# 南京市江北新区管理委员会建设项目批前公示

## NO. 新区 2021G15 地块房地产开发项目规划许可变更

为了提升项目品质，对该项目进行优化调整如下：

附图：5-2

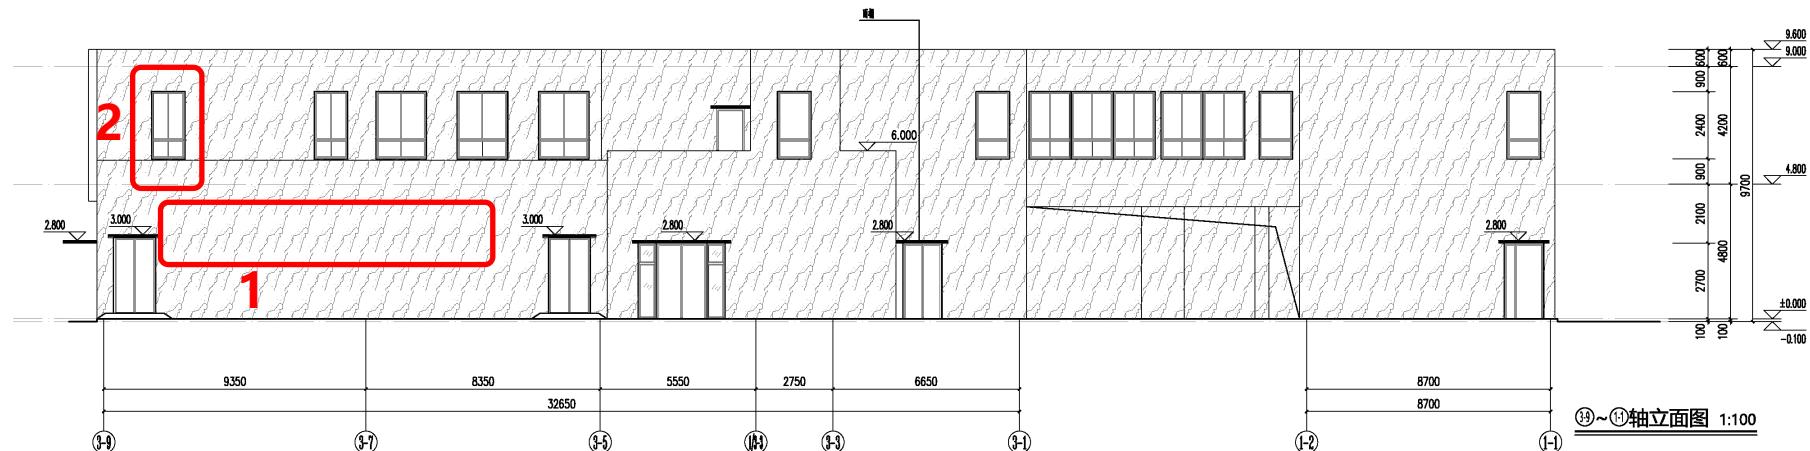
- (1) 新增 3#配电房，地上建筑面积 171.86 m<sup>2</sup>。计容面积 171.86 m<sup>2</sup>；原 1#配电房名称变更为“1#开关站”，其中原配电房功能取消，改为公共开关站，建筑轮廓减小。1#开关站建筑面积由 310.07 m<sup>2</sup> 调整为 270.26 m<sup>2</sup>，其中公共开关站地上建筑面积 132.03 m<sup>2</sup>，根据出让条件不计入容积率；以上调整，地上总建筑面积由 172030.03 m<sup>2</sup> 调整为 172162.08 m<sup>2</sup>，计容积率面积由 170688.7 m<sup>2</sup> 调整为 170688.72 m<sup>2</sup>。
- (2) 共享单车位置调整（取消 1#楼南向停车位 25 个、东向停车位 40 个；原 2#楼南向停车位 28 个变更为 34 个、东向停车位 56 个变更为 64 个、北向增加 6 个停车位；3#楼南向增加 6 个停车位、东向停车位 21 个变更为 41 个；原 4#楼北向停车位由 15 个变更为 17 个；原 5#楼南向停车位 20 个变更为 19 个；原 10#楼南向停车位 35 个变更为 53 个），停车位数量不变。
- (3) 1#楼正负零标高抬高 500mm，室外景观场地增加台阶。

附图：6-1

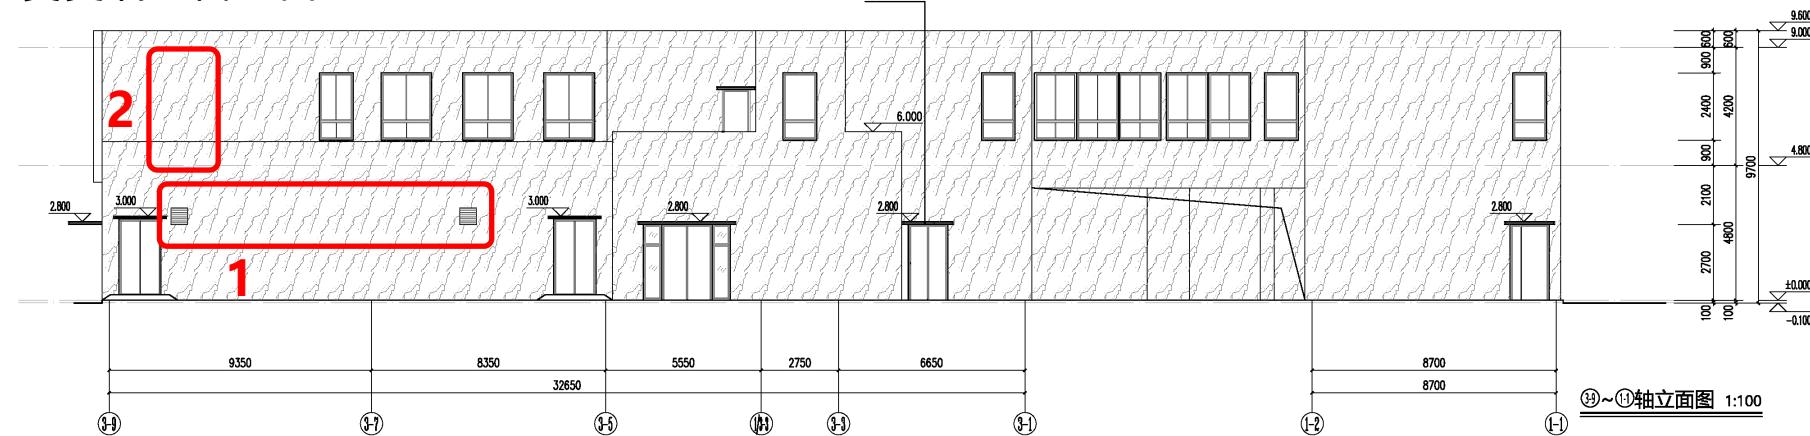
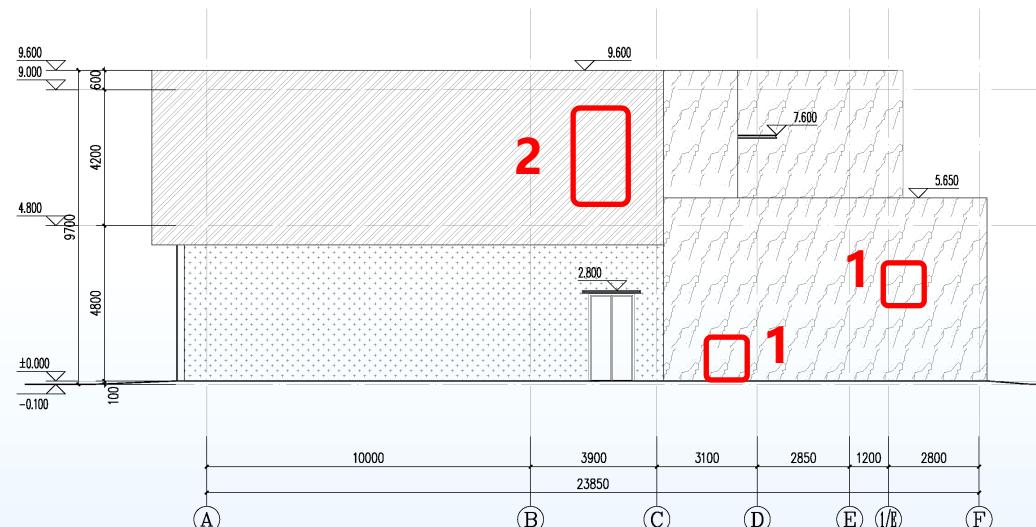
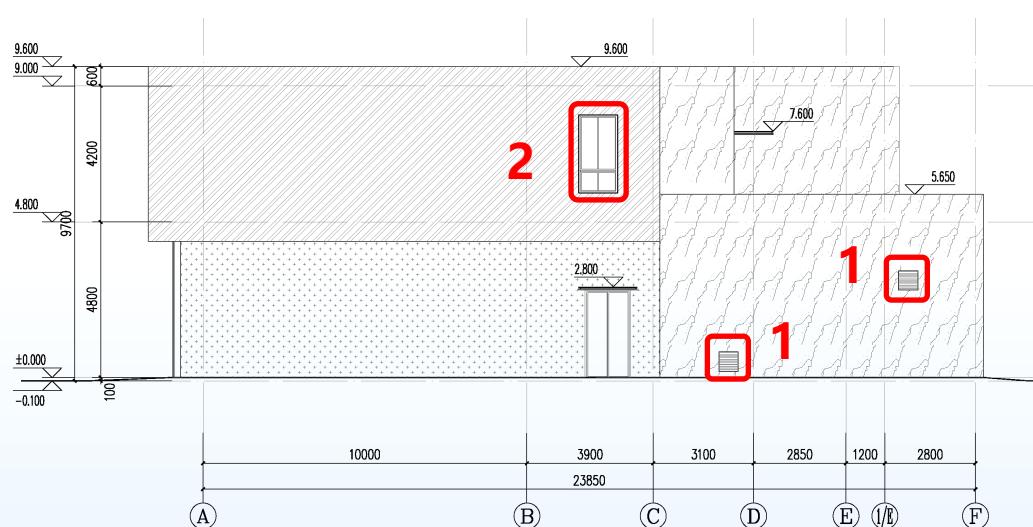
- (1) 1#楼西、北立面增加排风扇。
- (2) 1#楼西、北立面楼梯间外窗位置调整。

附图：6-2

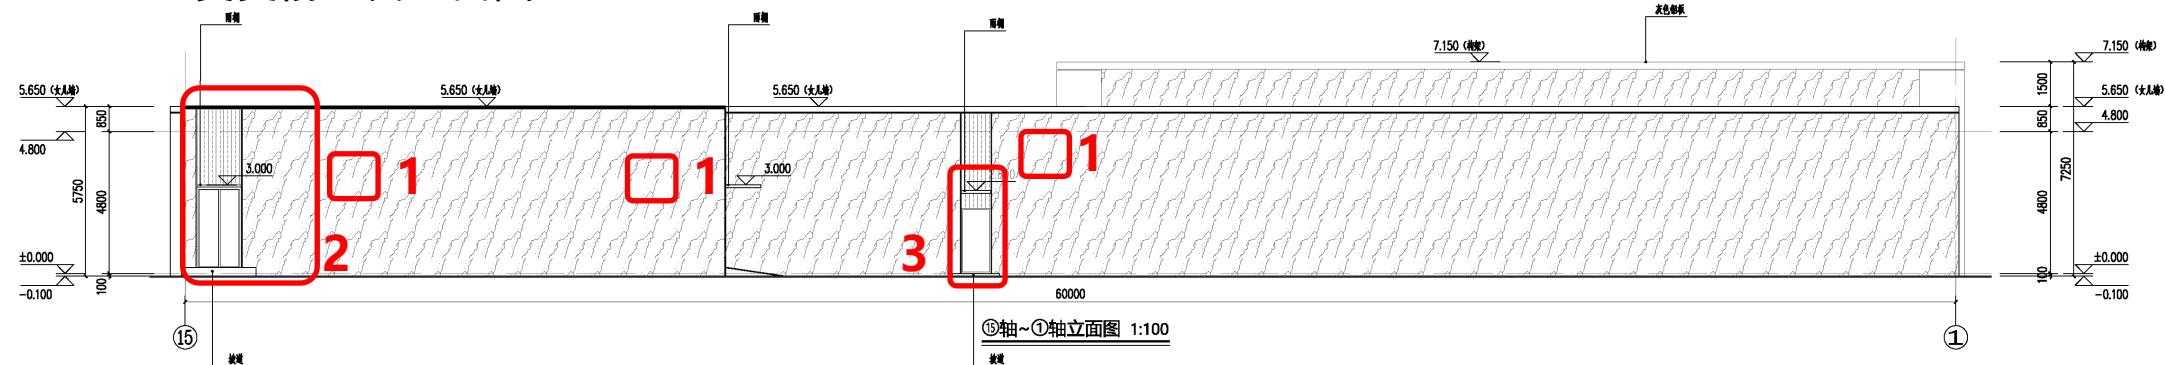
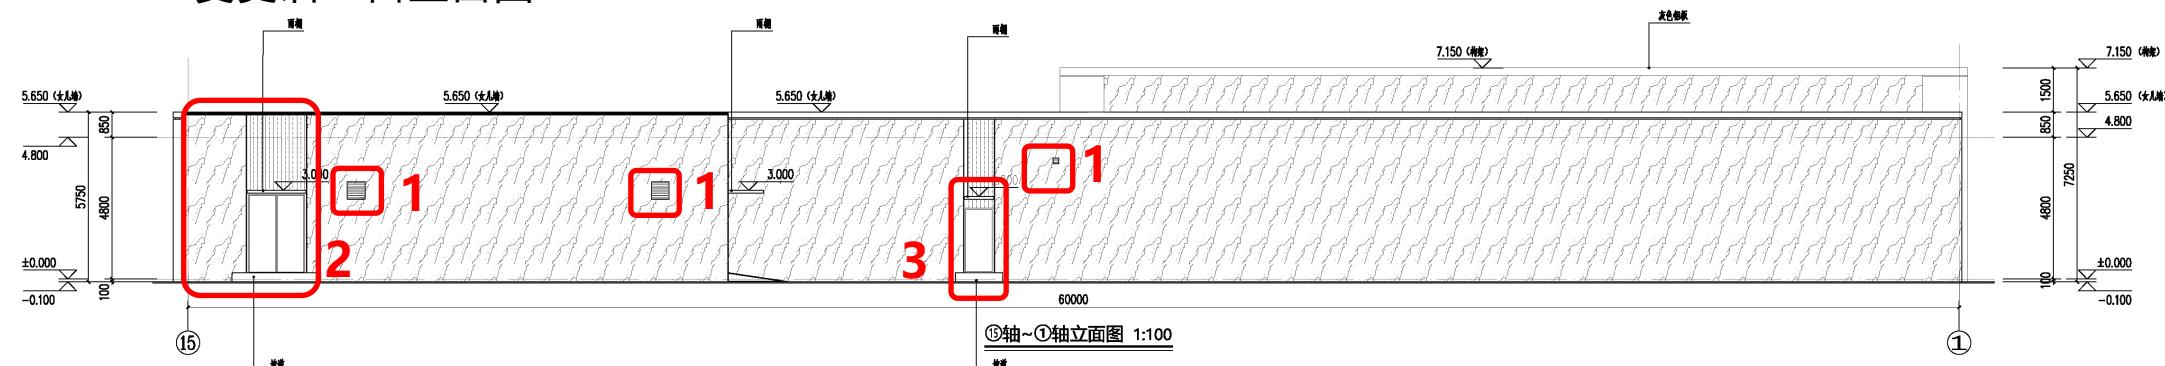
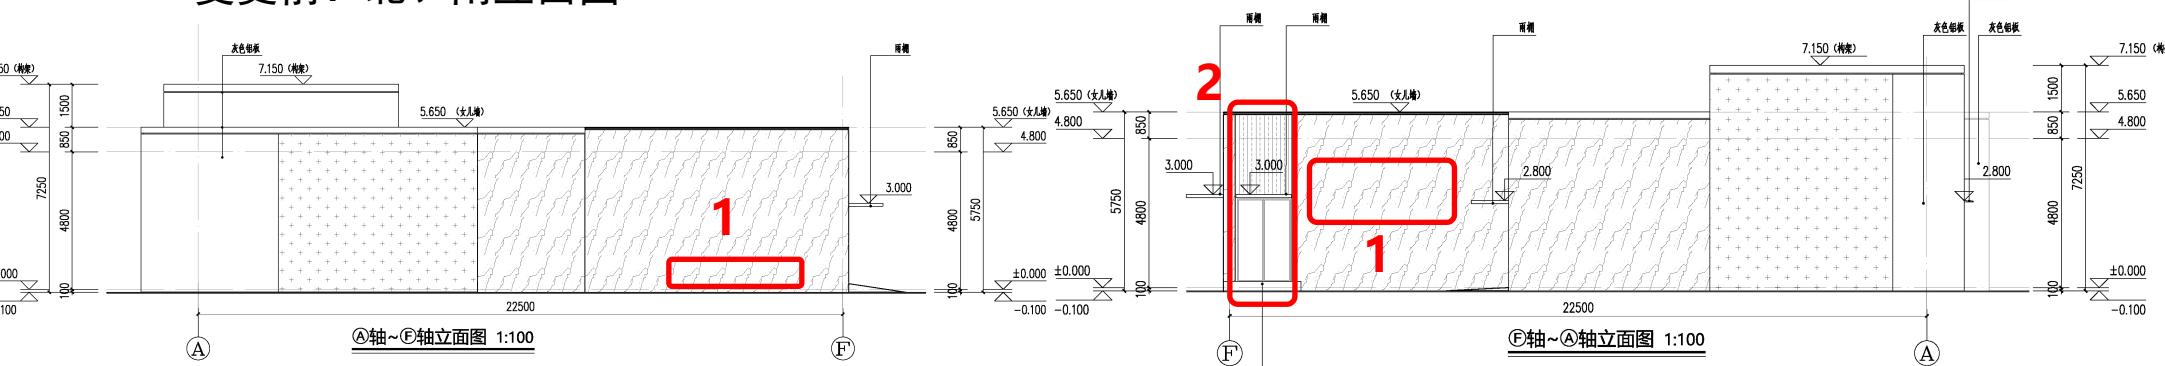
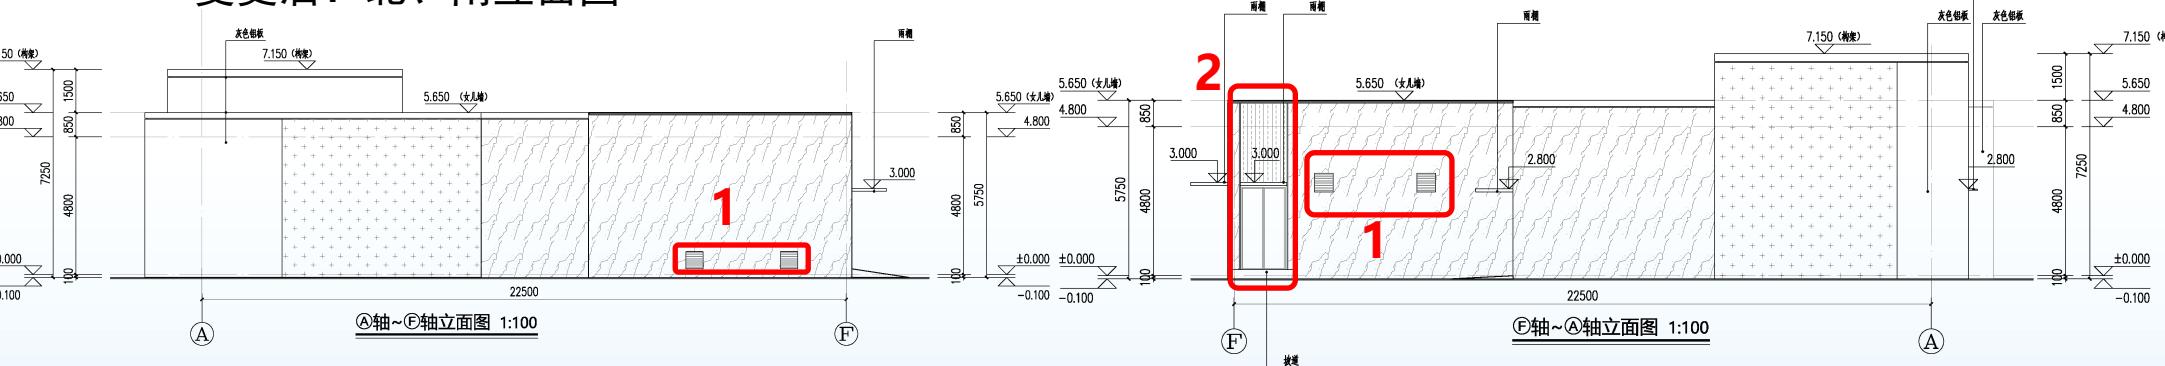
- (1) 2#楼西、北、南立面增加排风扇。
- (2) 2#楼西、南立面配电房雨棚与门的位置及宽度调整。
- (3) 2#楼西立面电表间门抬高 200mm。

## 附圖：6-3

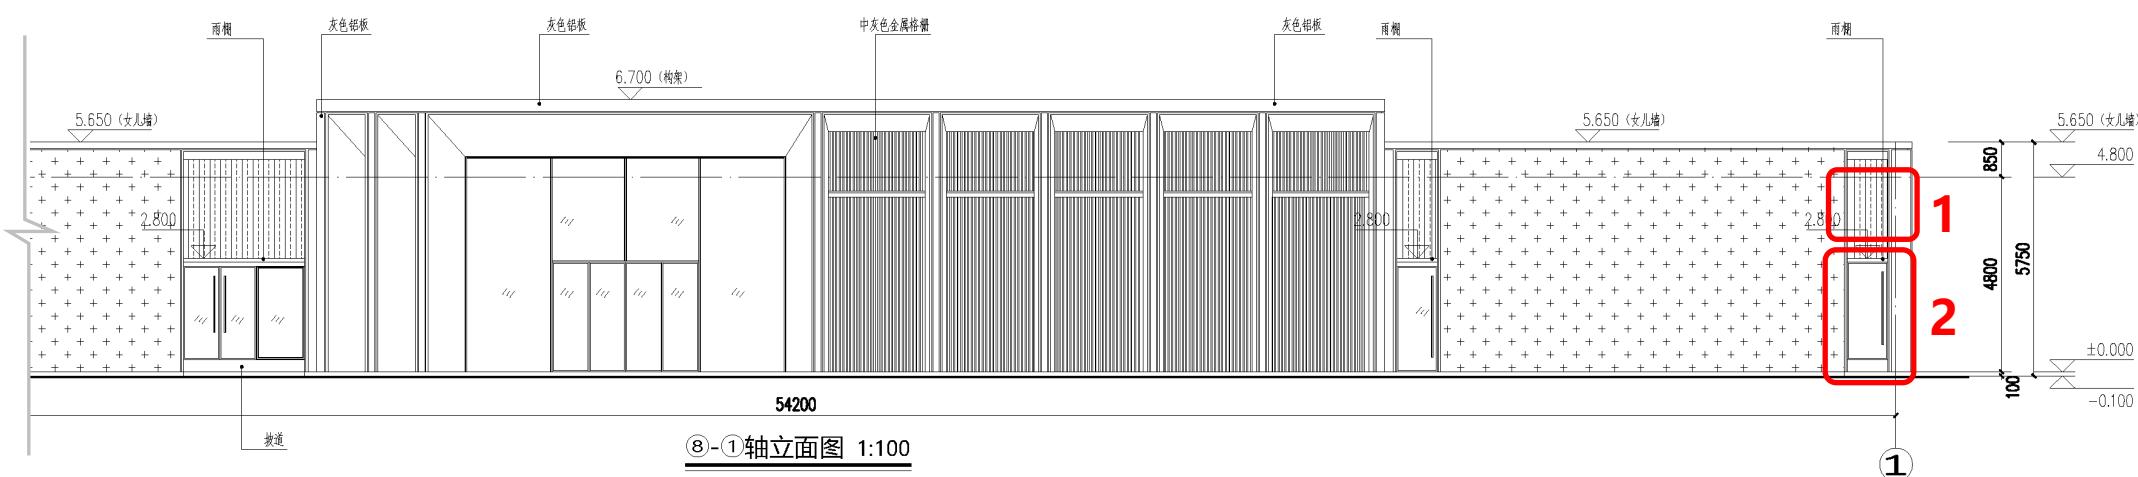
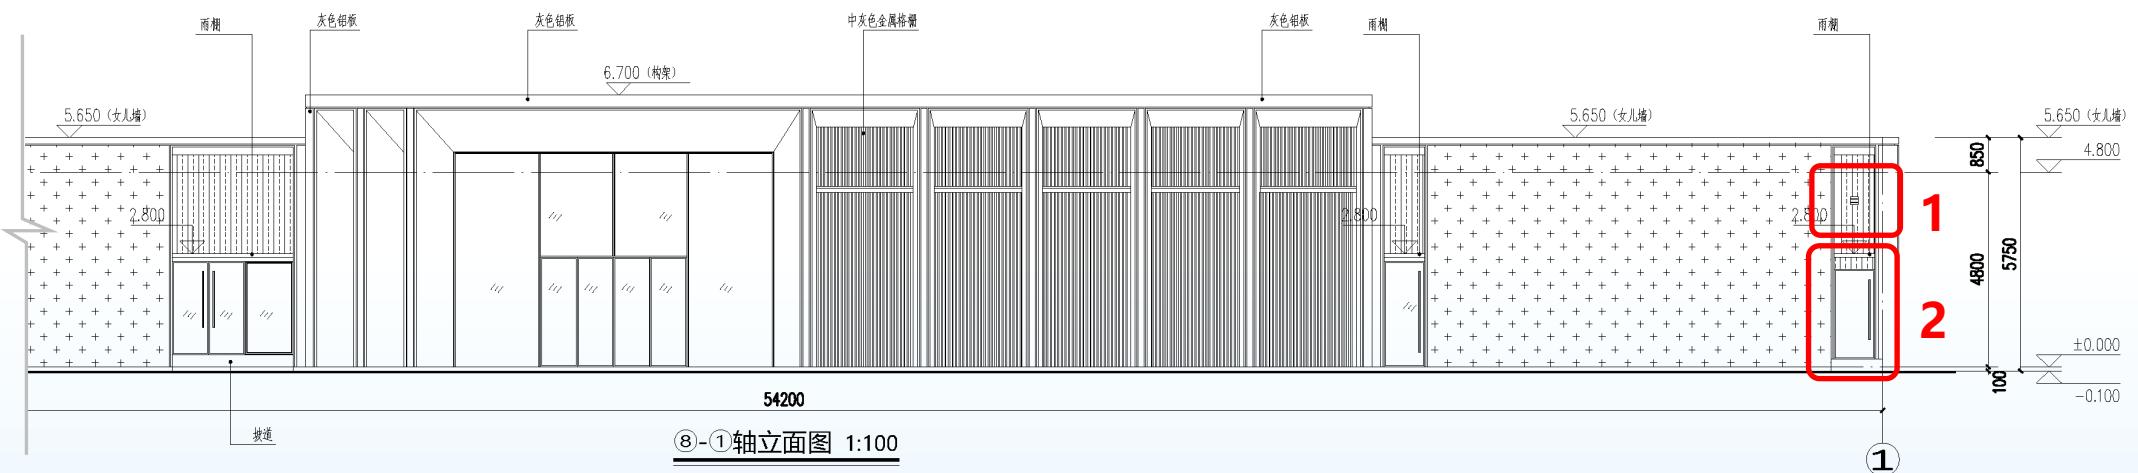
- (1) 3#楼西立面增加排风扇。
  - (2) 3#楼西立面电表间门抬高 200mm。

附图：6-4

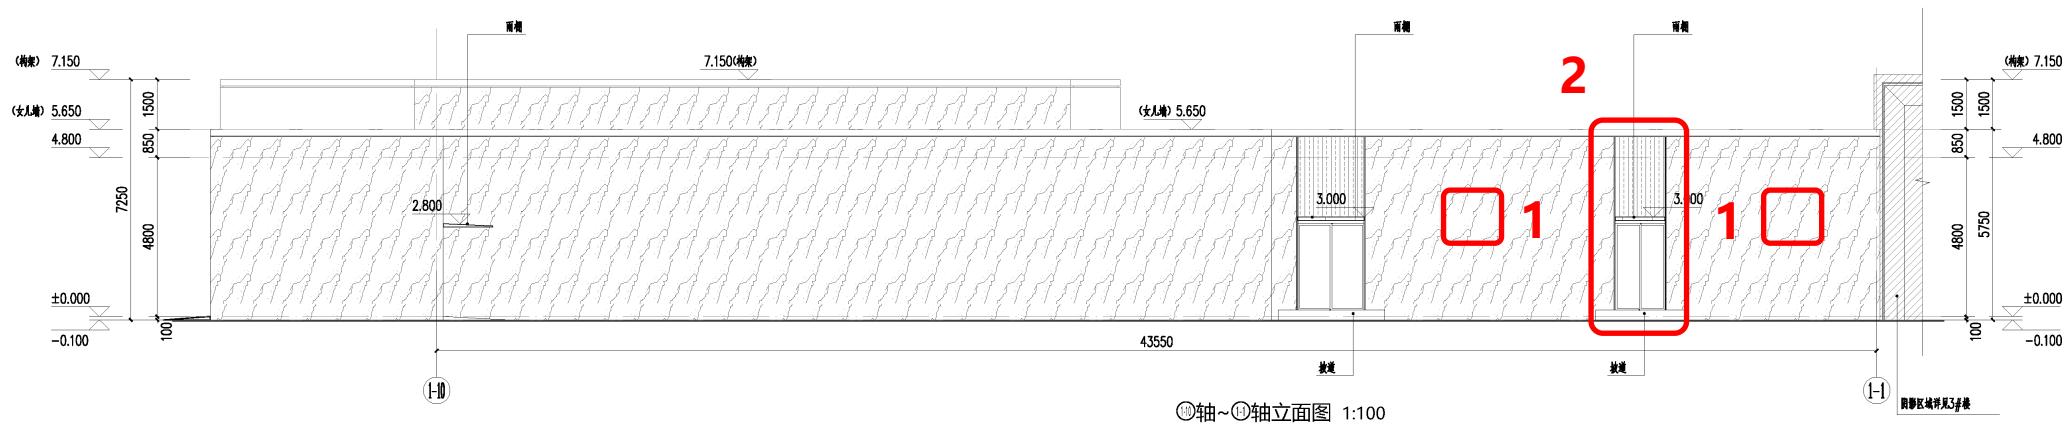
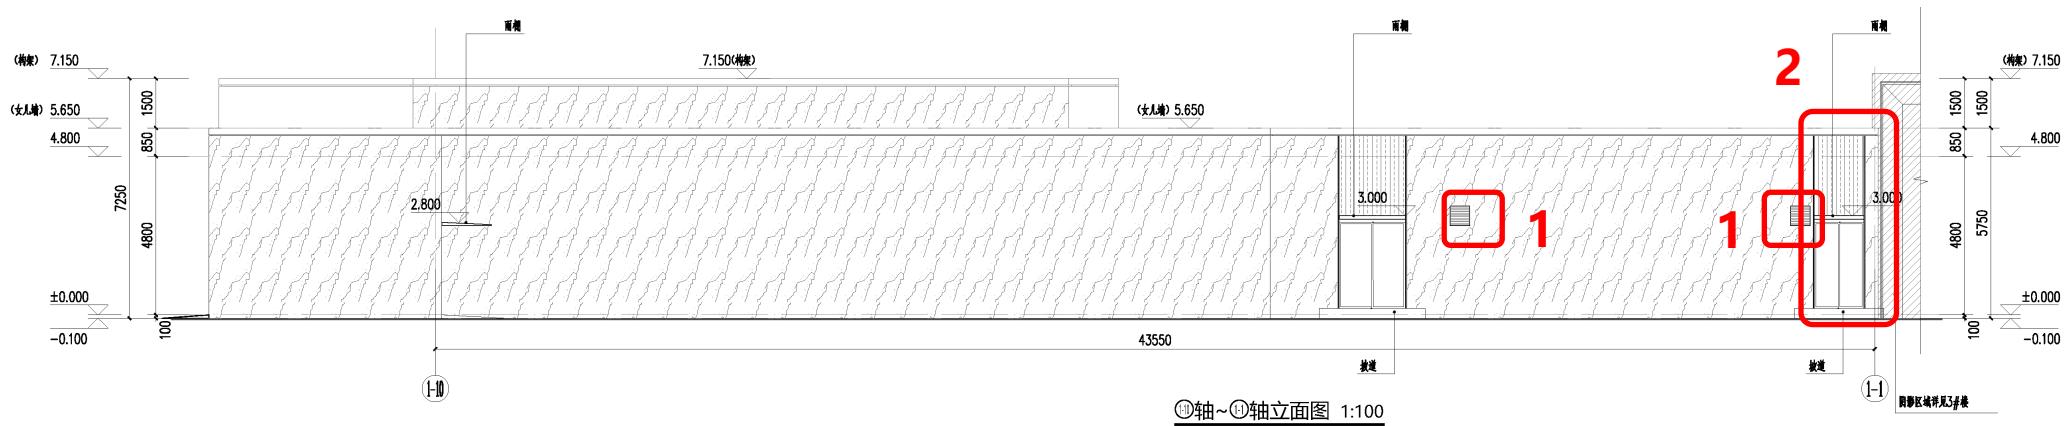
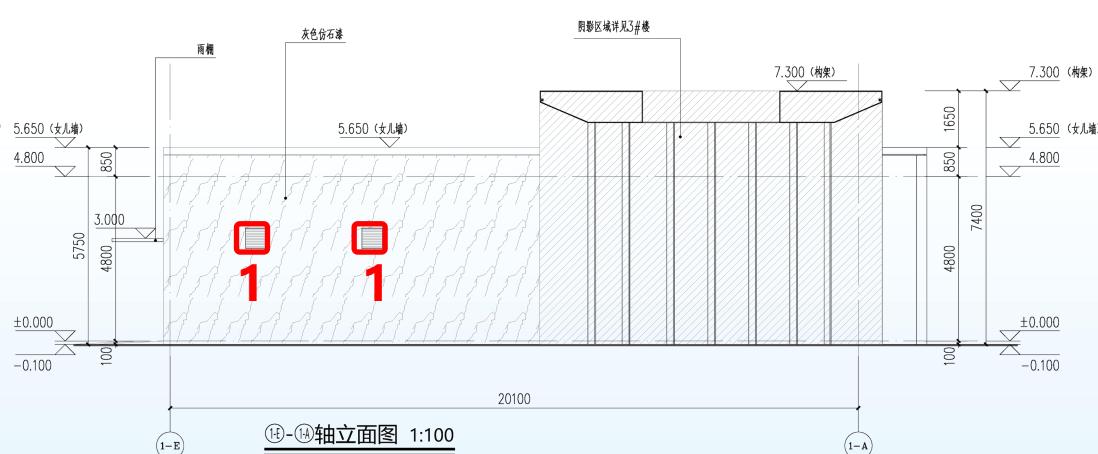
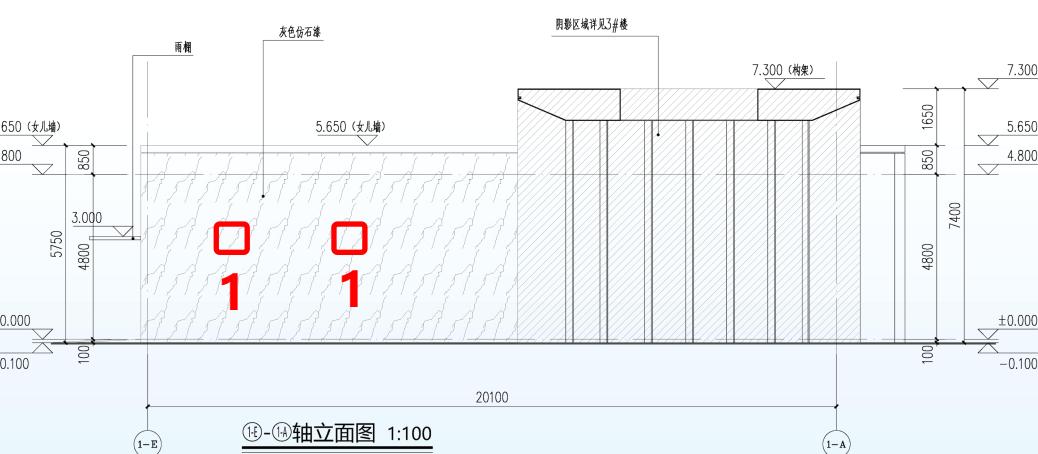
- (1) 4#楼西、南立面增加排风扇。
- (2) 4#楼西立面配电房外门位置调整。
